改善箇所説明図

基準不適合発生箇所

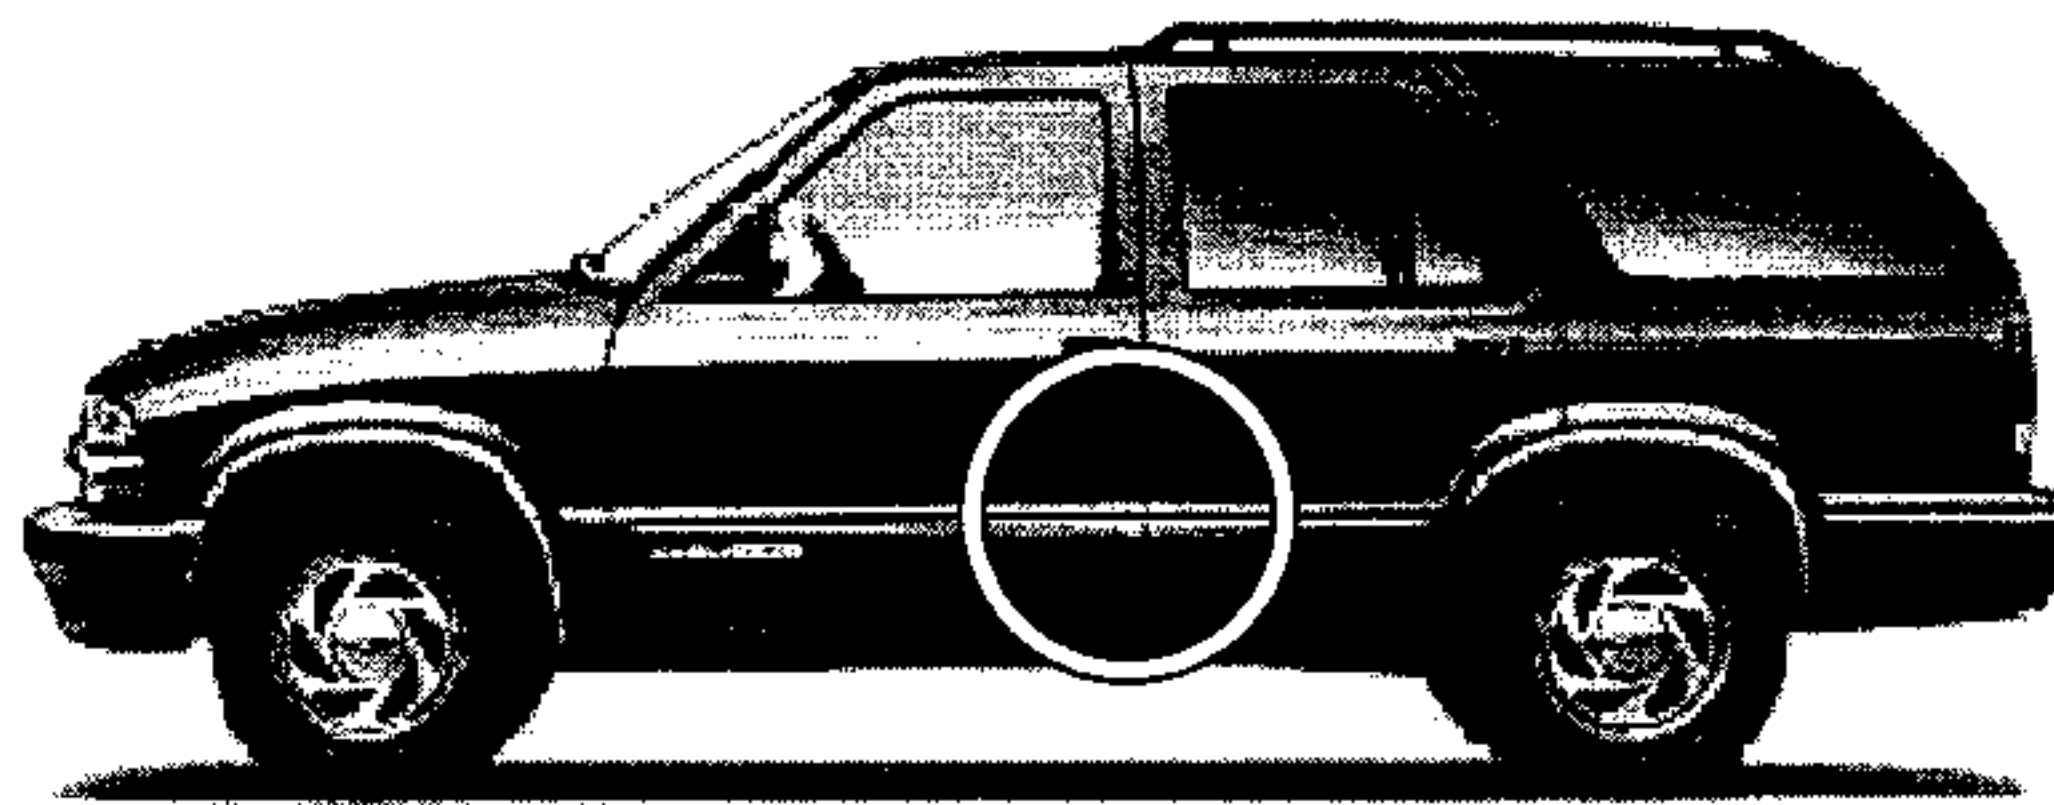
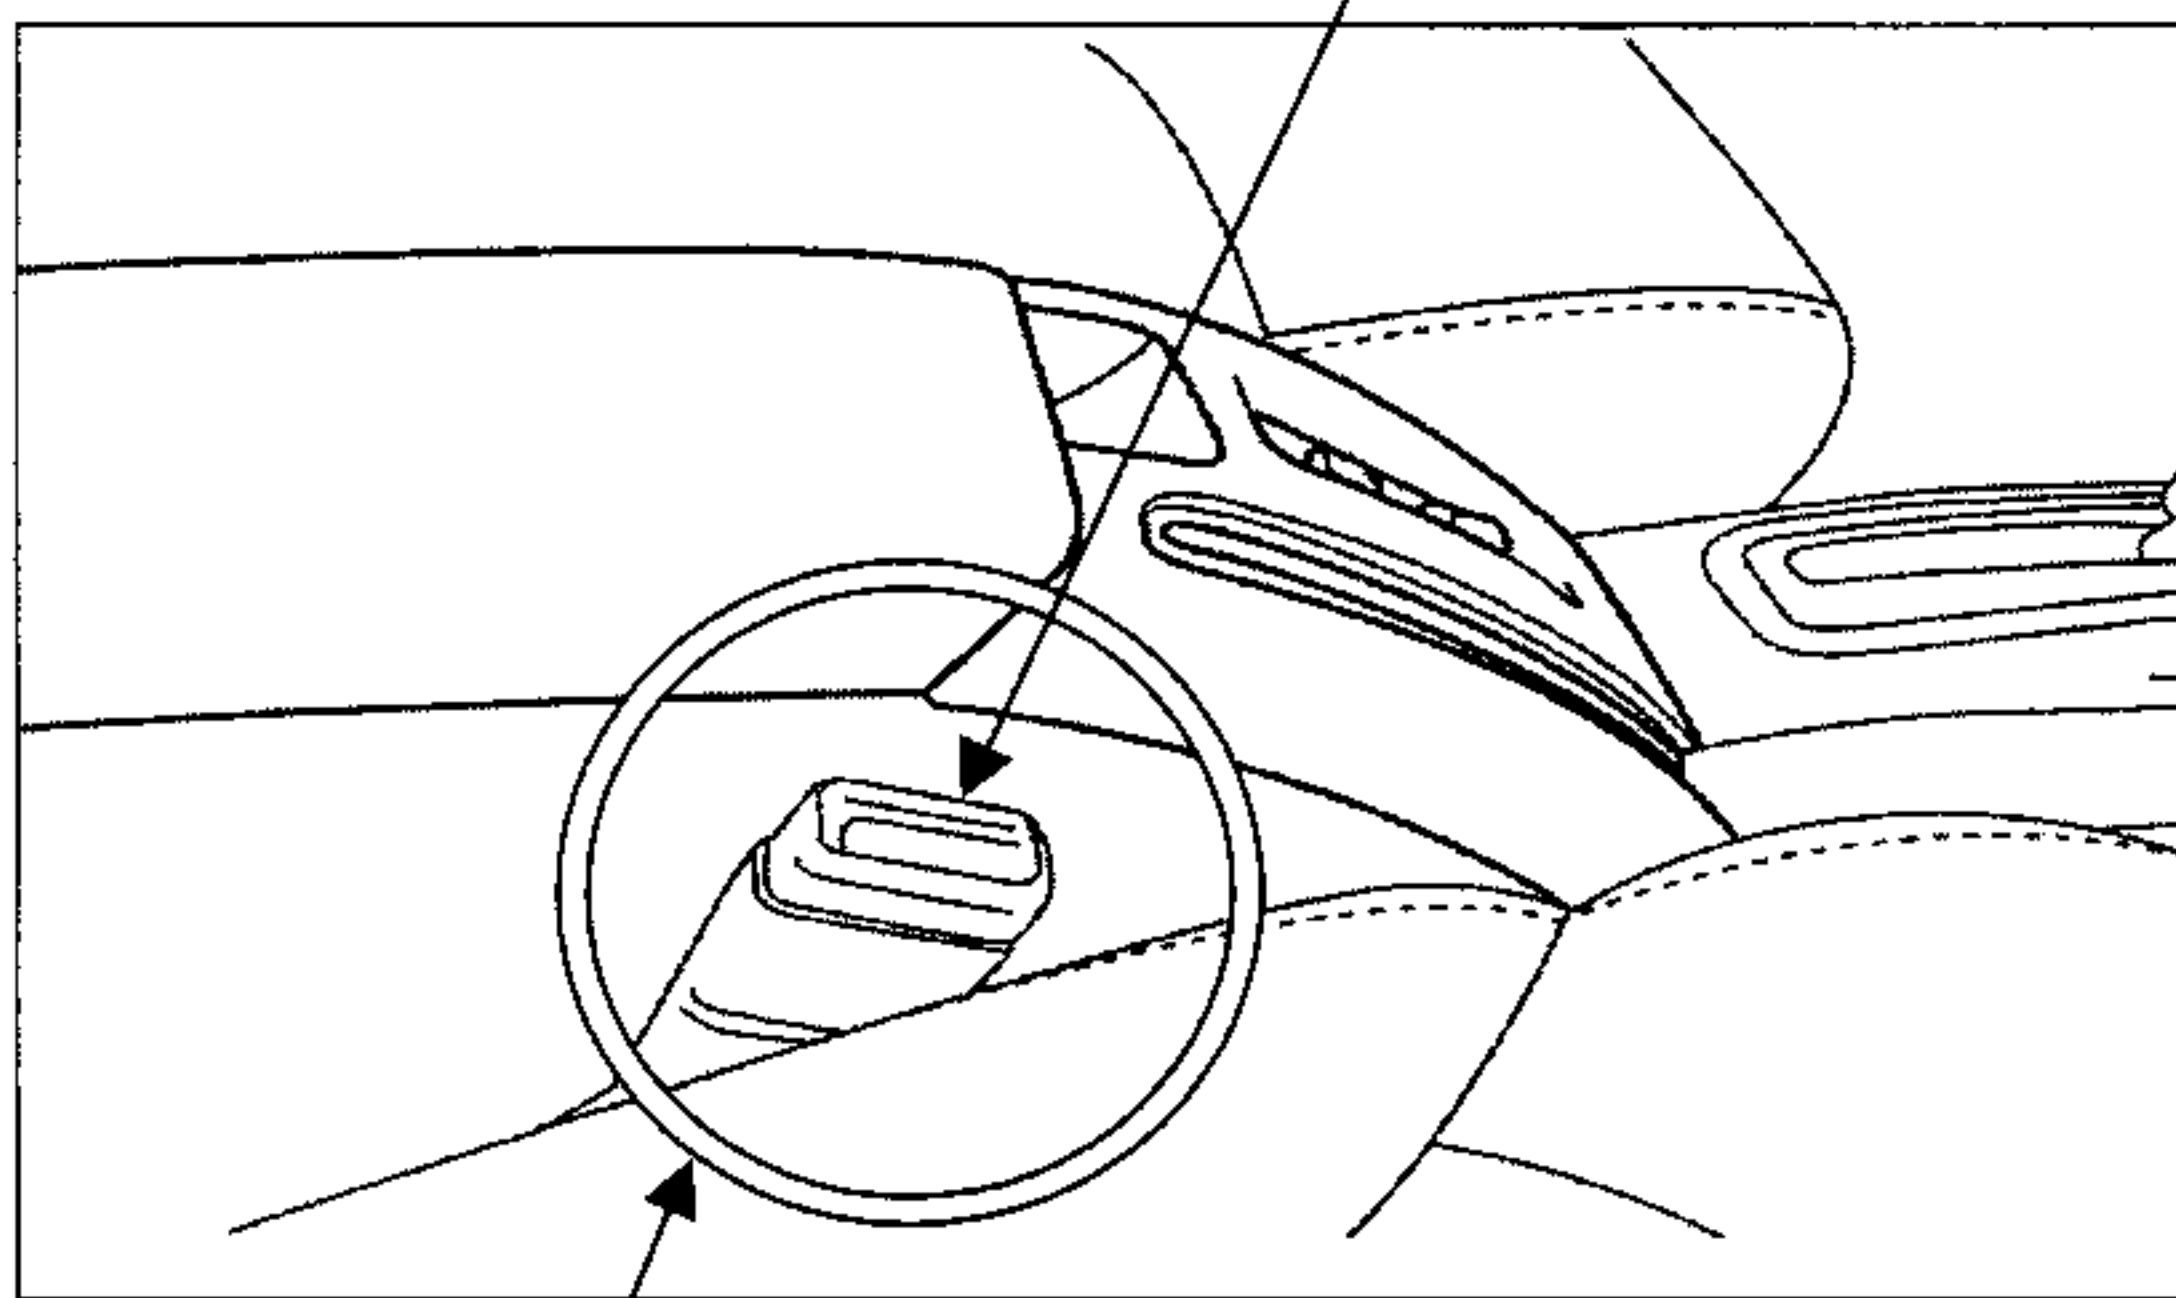
座席ベルトのバックル

運転者席及び助手席の座席ベルトにおいて、ベルトバックル部の金具の強度が不足しているため、衝突時等大きな荷重が当該ベルトにかかった場合、当該金具が変形し、最悪の場合、ベルトが外れて乗員を拘束できなくなるおそれがある。

全車両、運転者席及び助手席の座席ベルトバックルを点検し、不具合品が装着されていた場合は、良品と交換する。

バックル裏面のデーターコードを確認し、コードが下記に該当する場合は良品と交換する

運転席座席ベルトのロアーアンカーボルトの頭部に白ペイント塗布
